Dwarsprofiel principe
west oever haven t.p.v. de woonarken

Dwarsprofiel principe
noord oever/dijk haven
t.p.v. de recreatiewoningen

dwarsprofiel Ark nieuw

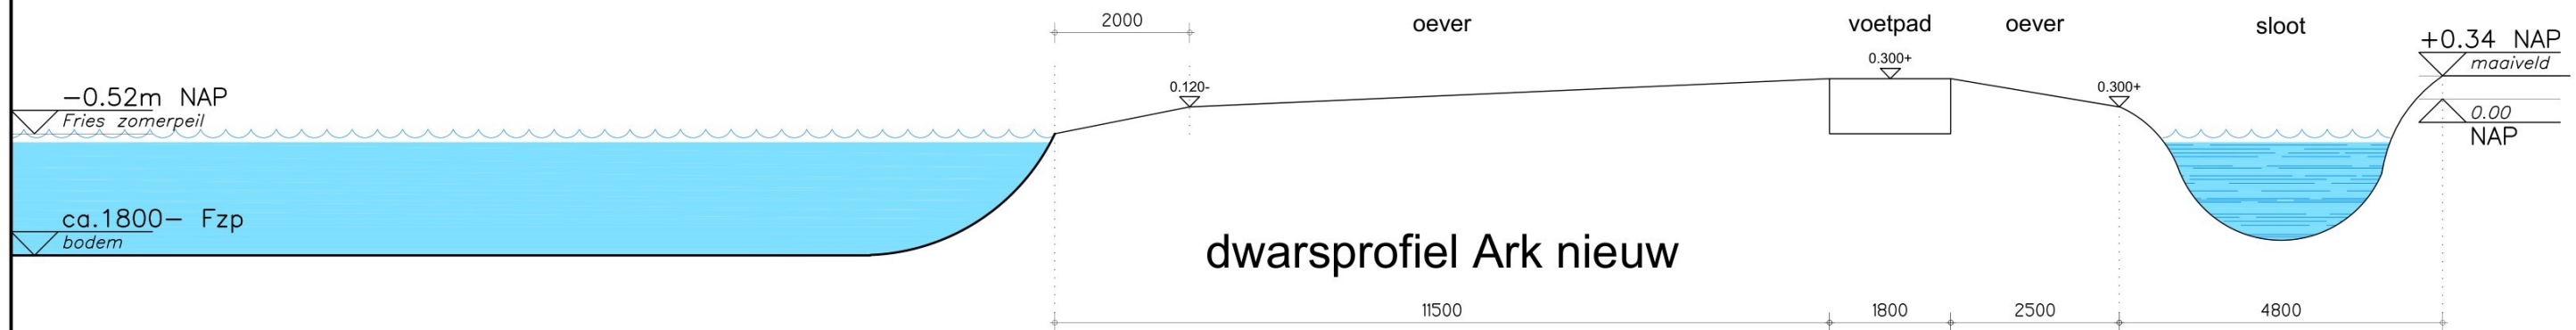
Het ecologisch advies is om maatregelen te treffen voor de waterspitsmuis.
zie rapport van Successie Natuurzaken Projectcode: 23.32 Datum: Oktober 2023
Oever t.p.v. de arken verflauwen, glooiend het water in.
Over een breedte van 2m vanaf de waterlijn de hoogte van 120- verschuiven het land op.
Hierdoor ontstaat een strook van ca.10° de oever op. (overlegd met )

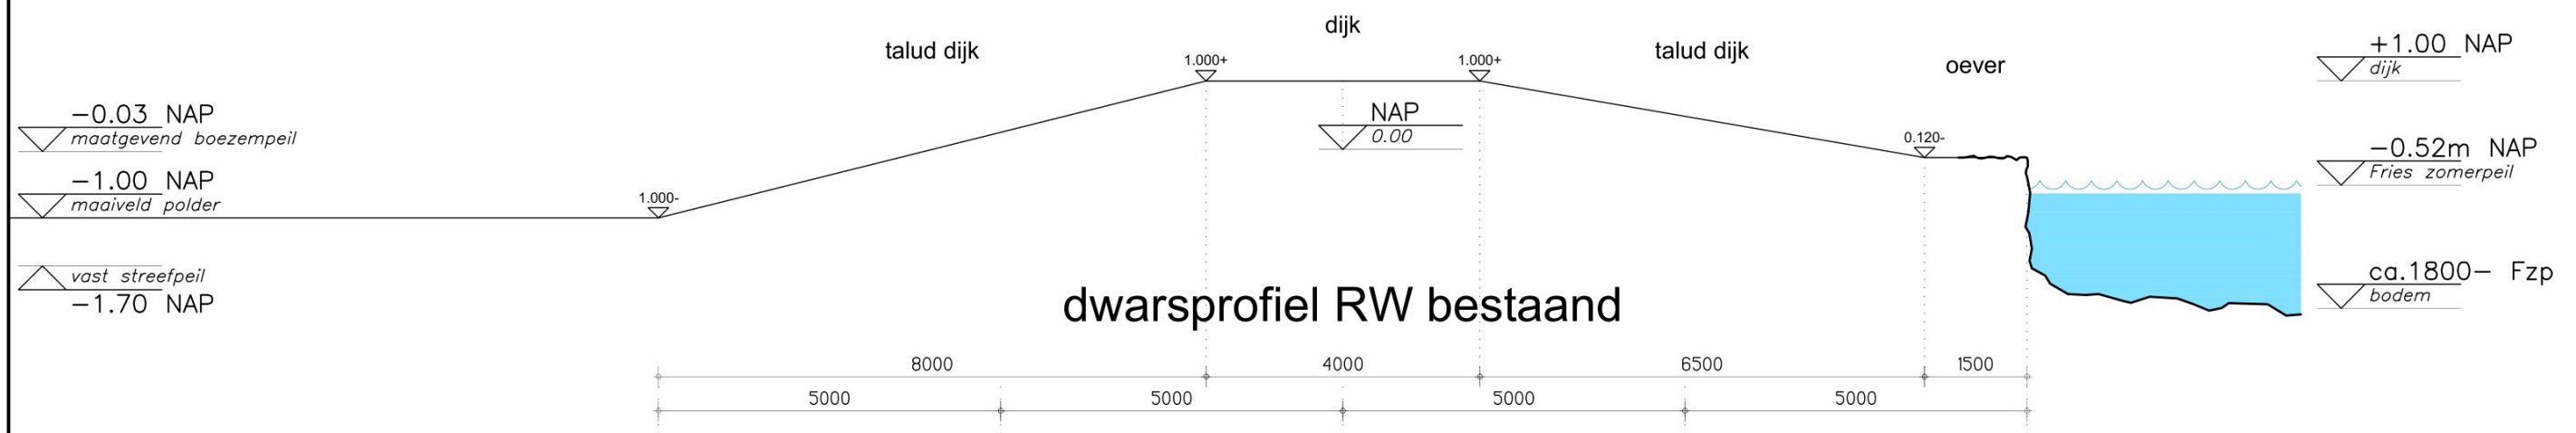
Het ecologisch advies is om maatregelen te treffen voor de waterspitsmuis. zie rapport van Successie Natuurzaken
Projectcode: 23.32 Datum: Oktober 2023
Oever t.p.v. de noorzijde van de haven verflauwen, glooiend het water in. Over een breedte van 1,5m vanaf de waterlijn de hoogte van 120- verschuiven het land op.
Hierdoor ontstaat een strook van ca.15° de oever op.
(overlegd met [redacted])

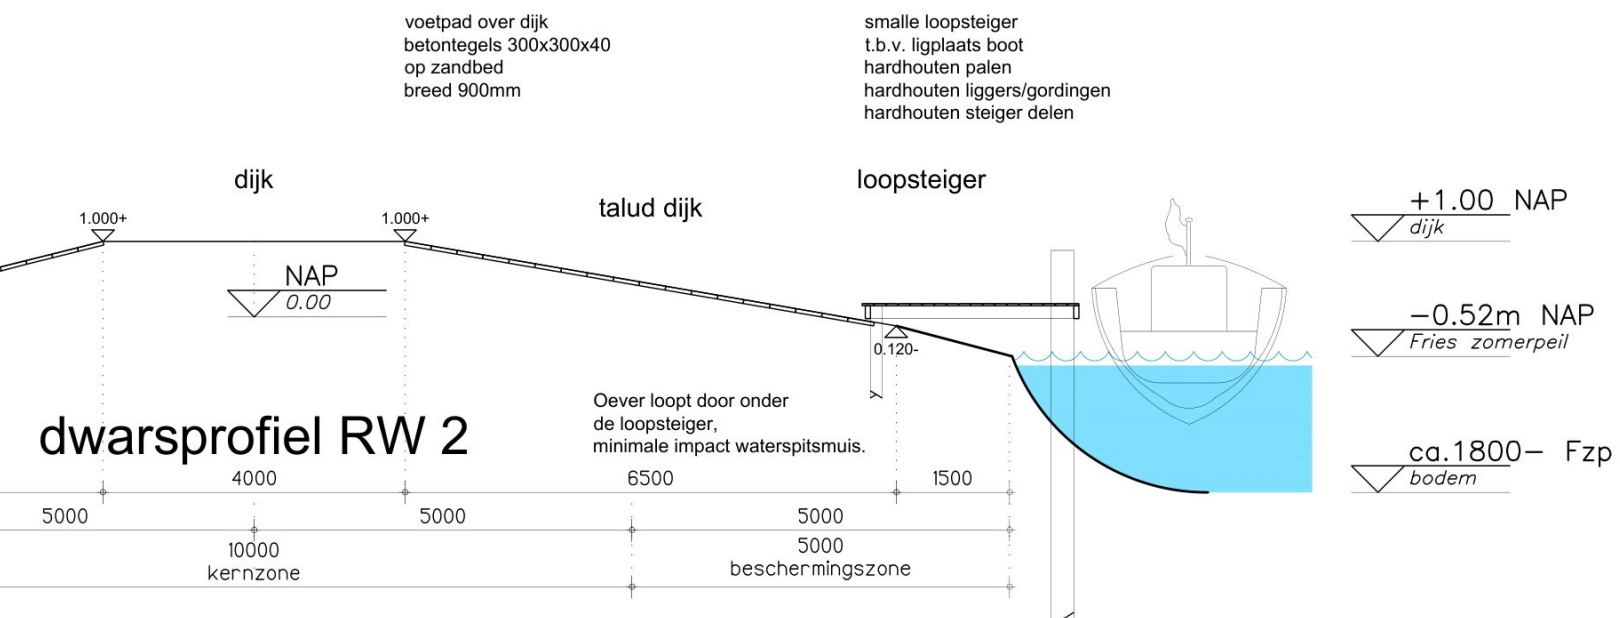
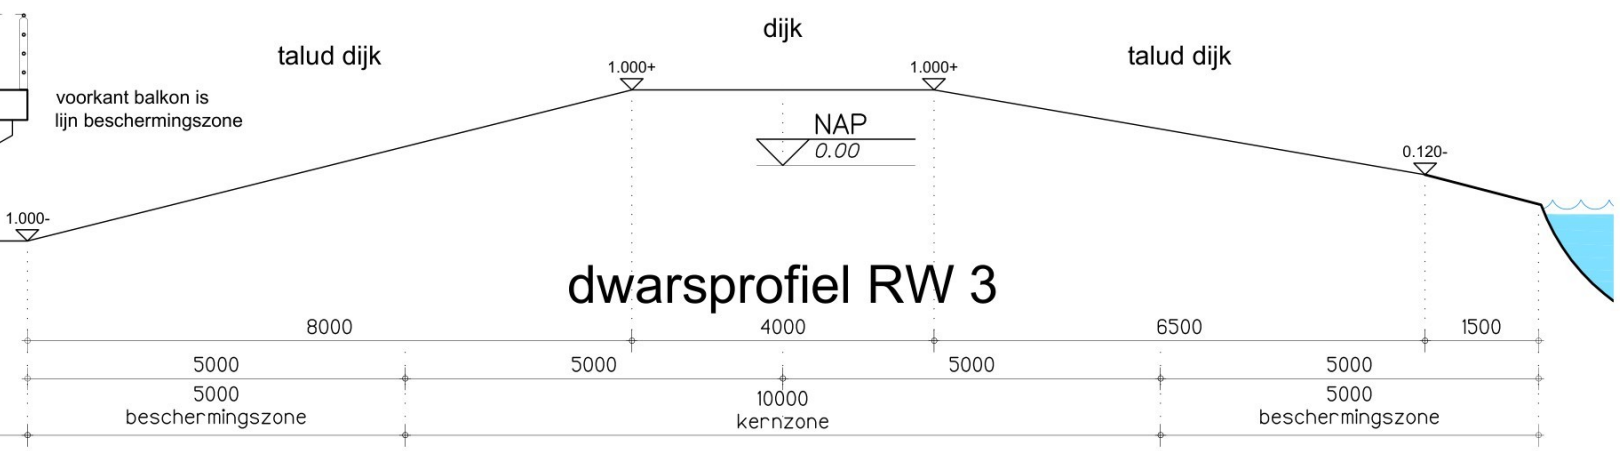
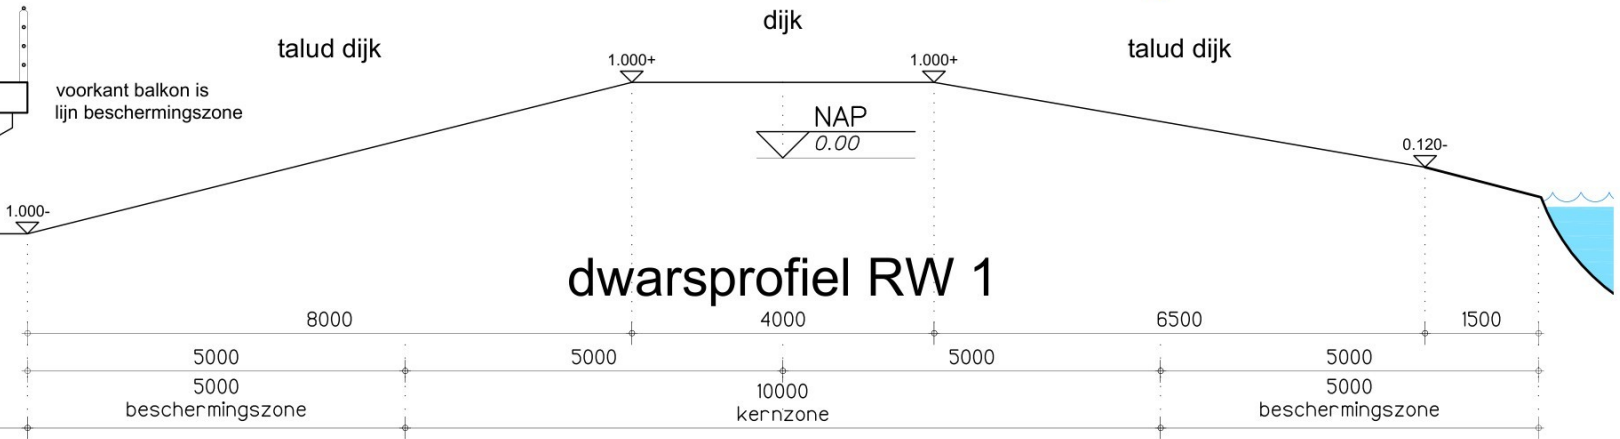
Opmerkingen Wetterskip Fryslân:
De recreatiewoningen dienen buiten de beschermingszone van de regionale waterkering gebouwd te worden.
Wanneer **J** meer uitzicht vanuit de recreatiewoningen wil dan zullen zij deze hoger moet aanleggen.

Het ecologisch advies is om maatregelen te treffen voor de waterspitsmuis. zie rapport van Successie Natuurzaken Projectcode: 23.32 Datum: Oktober 2023 Oever t.p.v. de noorzijde van de haven verflauwen, glooiend het water in. Over een breedte van 1,5m vanaf de waterlijn de hoogte van 120- verschuiven het land op. Hierdoor ontstaat een strook van ca.15° de oever op. (overlegd met **J**)
